Modulo per la presentazione delle osservazioni per i piani/programmi/progetti sottoposti a procedimenti di valutazione ambientale di competenza statale

ID: Codice procedura (ID_VIP/ID_MATTM):10844

Impianto per la produzione di energia elettrica da fonte eolica, costituito da 6 aerogeneratori della potenza complessiva di 37,2 MW, un sistema di accumulo da 25 MW e relative opere connesse in località "Rempillo" nel comune di Pitigliano (GR).

TESTO DELLE OSSERVAZIONI

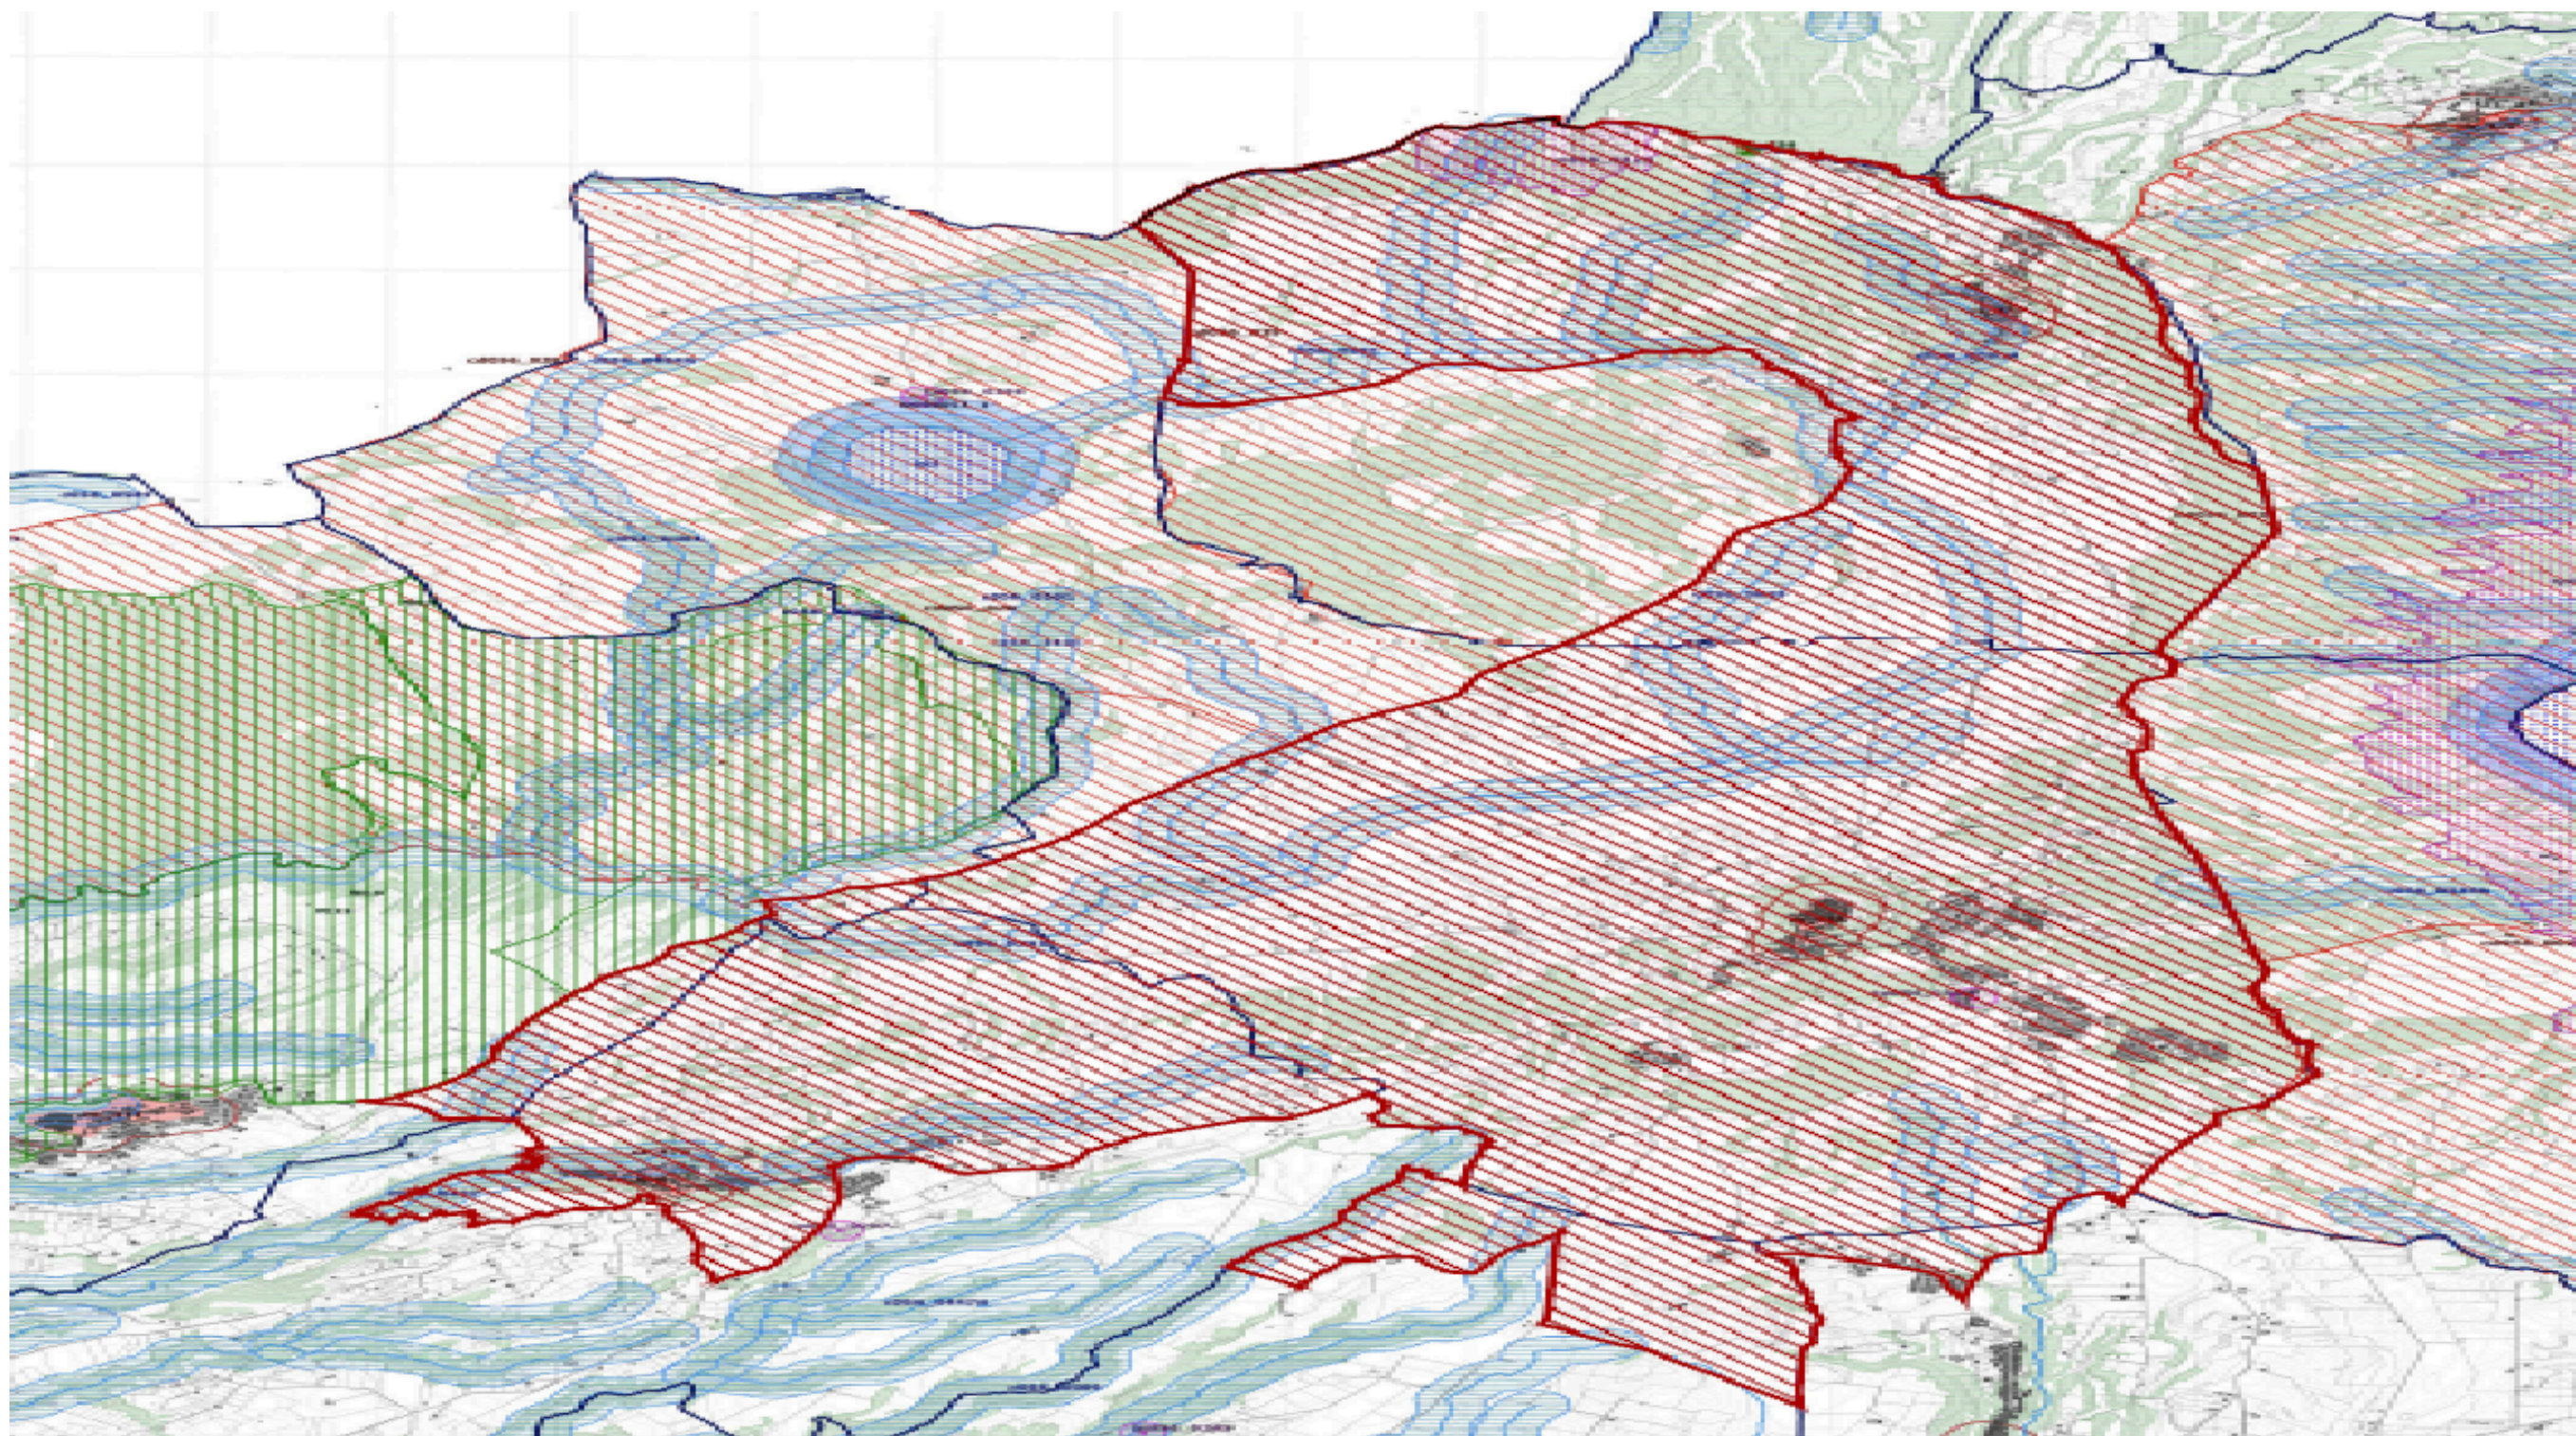
Alla luce del combinato disposto dal "vincolo sul patrimonio paesaggistico (artt. 136 e ss. e 142 del decreto legislativo n. 42/2004 e ss.mm.ii.) e sui beni culturali" (artt. 10 e ss. del decreto legislativo n. 42/2004 e ss.mm.ii.) e dal comma 8 lettera c-quarter del D.Lgs 191/2021 e ss.mm.ii si evince che, ad oggi, le aree in cui sono previsti gli insediamenti dei sei aereogeneratori dell'impianto eolico denominato "Rempillo" non sono idonee perché ricadono tutte all'interno della fascia di rispetto dei **beni paesaggistici di notevole interesse pubblico denominati "Conca del Lago di Mezzano e territorio circostante" (D.M. 22.05.1976)** comprendente anche il **vincolo "Selva del Lamone" (D.M. 22.05.1984)** tutelati **dall'art. 136 del Codice dei Beni Culturali e del Paesaggio** e in particolare un aereogeneratore (P01) è a 100 metri dal primo vincolo citato e gli altri cinque compresi in una distanza massima tra 1 km e 2 km (vedi immagine n. 1 dell'ALLEGATO). Nella fascia di rispetto dei 3 km anche la porzione di vincolo rappresentato dalla Selva del Lamone che gode di altre importanti tutele in quanto Riserva Naturale regionale (L. 394/91 e L.R. 29/97), Zona di Protezione speciale (ZPS) insieme ai Monti di Castro collegati tra loro da una Zona di Conservazione Speciale (ZSC), il sistema fluviale Fiume Fiora-Olpeta. La Selva del Lamone oltre il vincolo paesaggistico di notevole interesse pubblico che la rende area non idonea all'installazione degli impianti FER anche nelle sue fasce di rispetto dei 3 km, gode di un'altra tutela che ne rivela l'importanza di area di importanza internazionale per l'avifauna IBA (012) che viene collegata all'altra IBA (099) Lago di Bolsena attraverso la ZPS Caldera di Latera e la ZSC Lago di Mezzano che insieme sono compresi nel vincolo paesaggistico " Conca Lago di Mezzano..." e verranno uniti dal nuovo vincolo paesaggistico "*Ambito paesaggistico, geologico e geomorfologico dell'orlo della caldera di Latera e delle sue pendici interessate dai centri eruttivi periferici*" (si veda a riguardo la proposta pubblicata sul sito del MIC in data 09/08/2023 e

l'immagine n. 2 dell' ALLEGATO) all'area di notevole interesse pubblico " Conca del lago di Bolsena" (D.M. 24.10.1960). Praticamente una vasta zona che per interesse paesaggistico e naturalistico oltre che storico, archeologico e identitario rappresenta un unicum nel panorama nazionale.

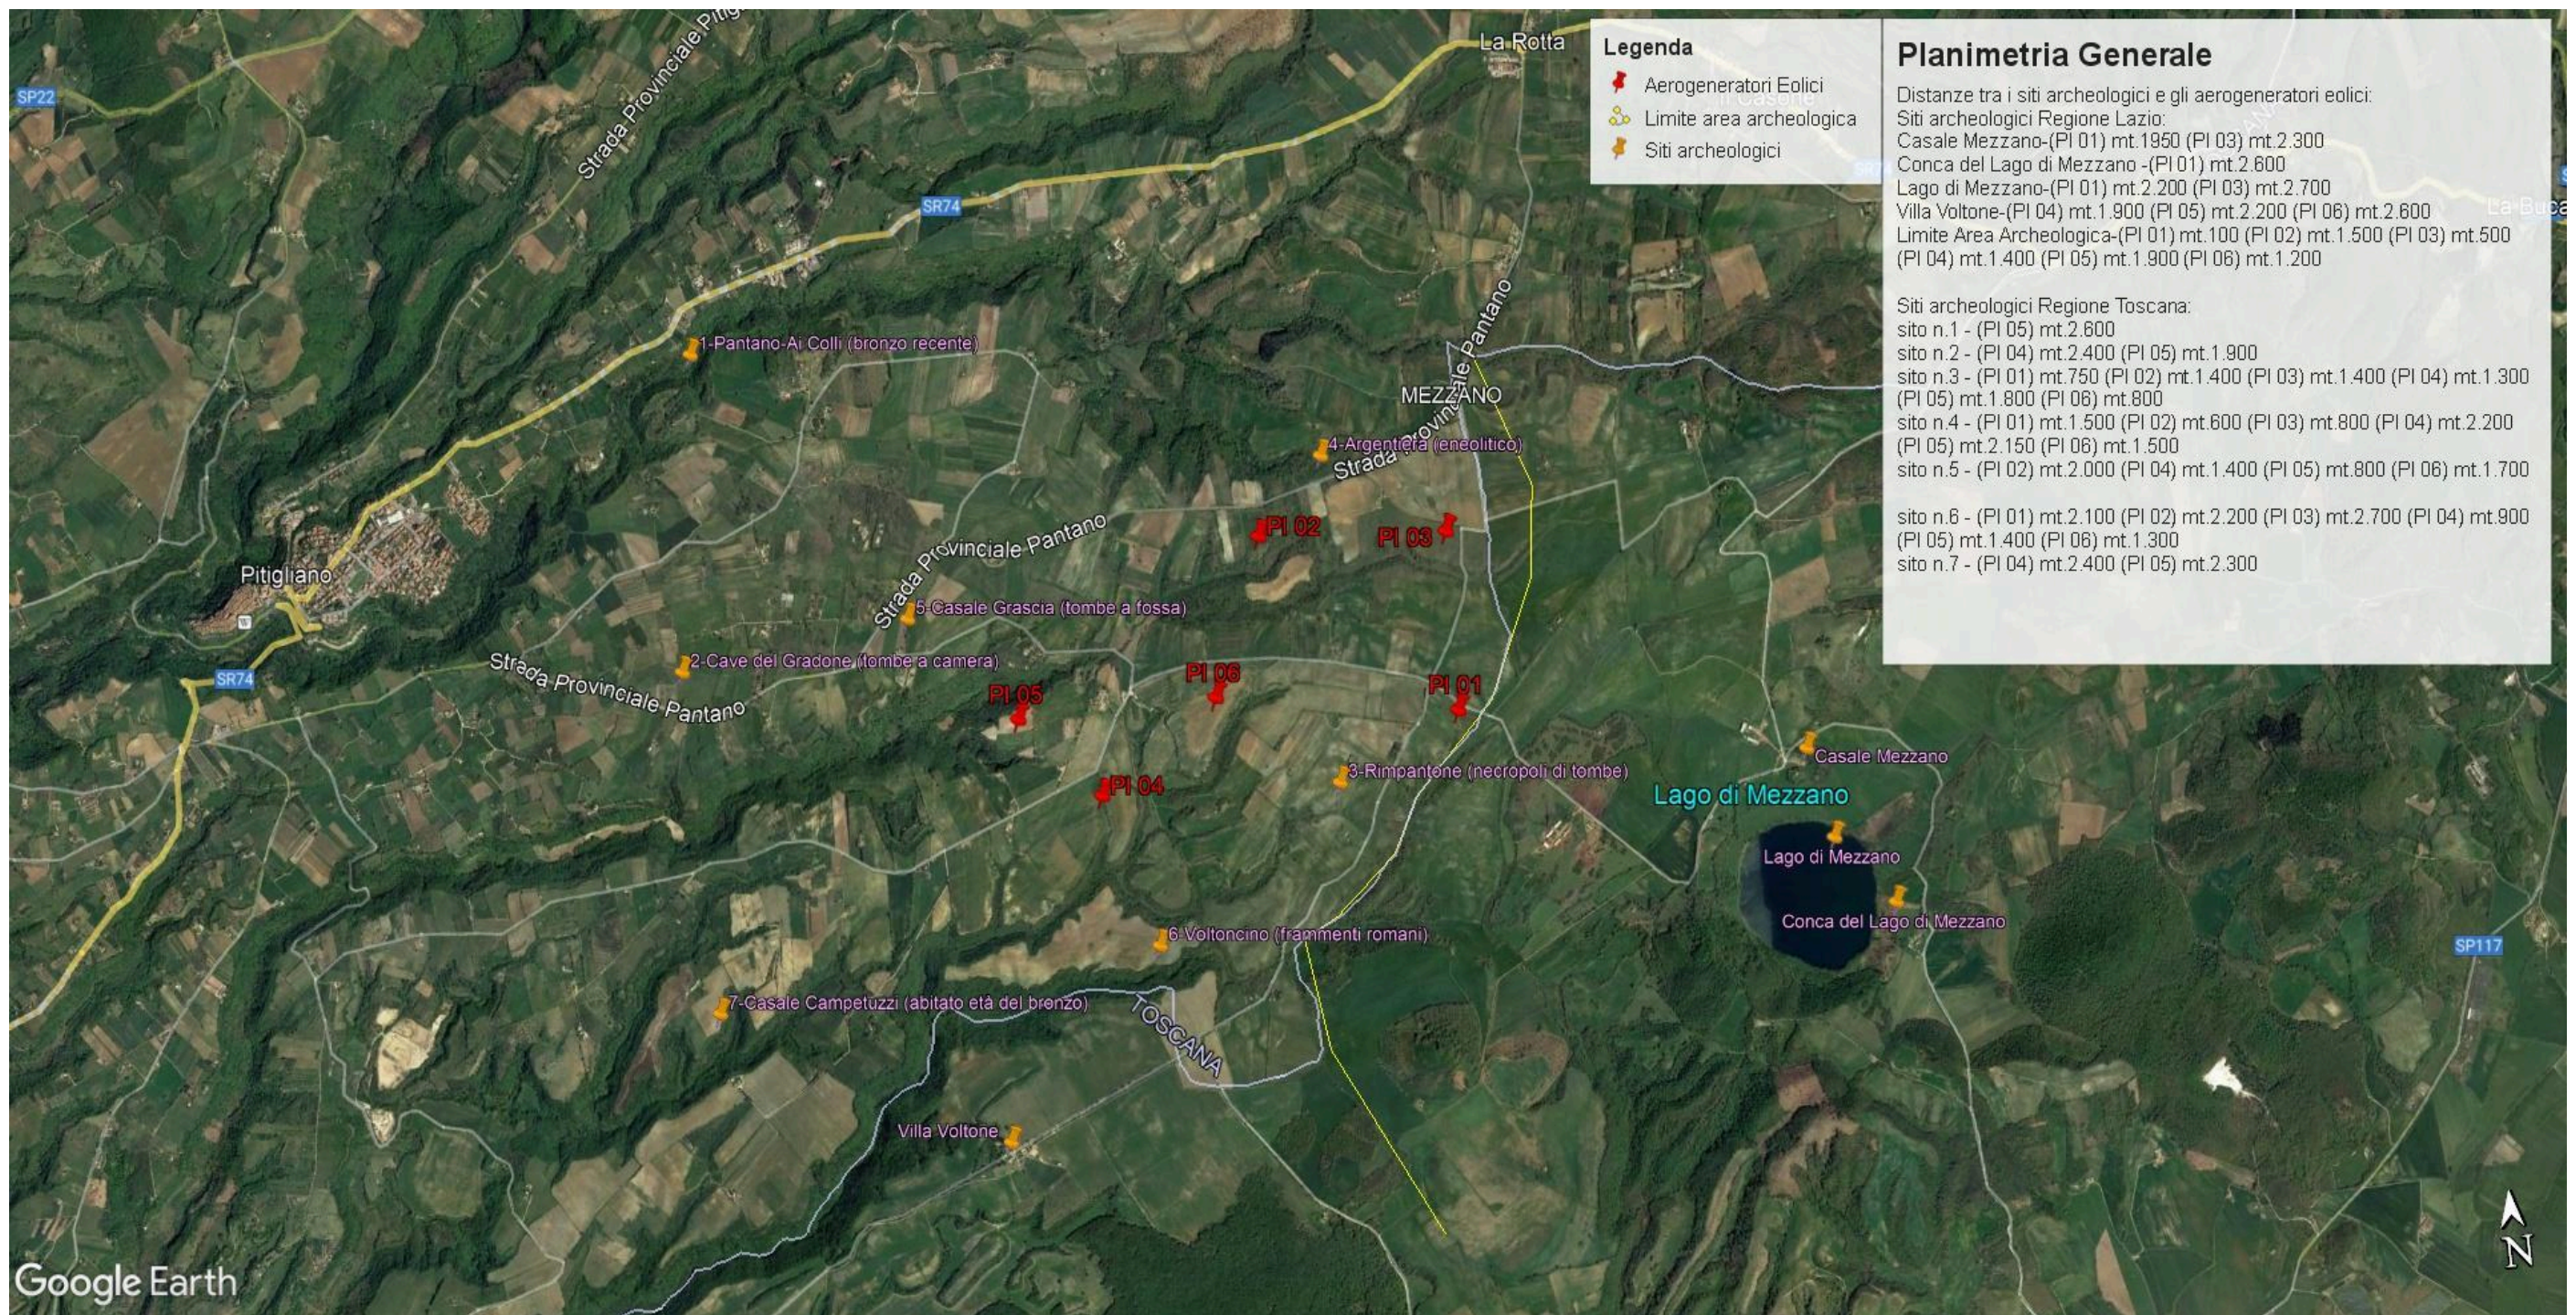
Inoltre, la zona in cui insisterebbe l'impianto eolico industriale Rempillo è compresa nelle fasce di rispetto di 3 km di diversi beni archeologici tutelati dalla parte II del Codice dei Beni Culturali (vedi

Allegato, immagine n. 3). Inoltre le pale P04 e P05 ricadono all'interno di un'area archeologica che la Proponente vorrebbe cancellare per il semplice fatto che non è riportata nel documento regionale ma nel documento provinciale come meglio dettagliato nell'Osservazione n. 5. Alla luce di quanto documentato appare chiaro quindi che la collocazione dell'impianto non ha tenuto conto alcuno dei vincoli dell'area nella quale è stato progettato e l'inserimento dell'impianto eolico nel paesaggio e sul territorio non è corretto (Allegato IV delle Linee guida nazionali di cui al D.M dello Sviluppo economico del 10.09.2010).
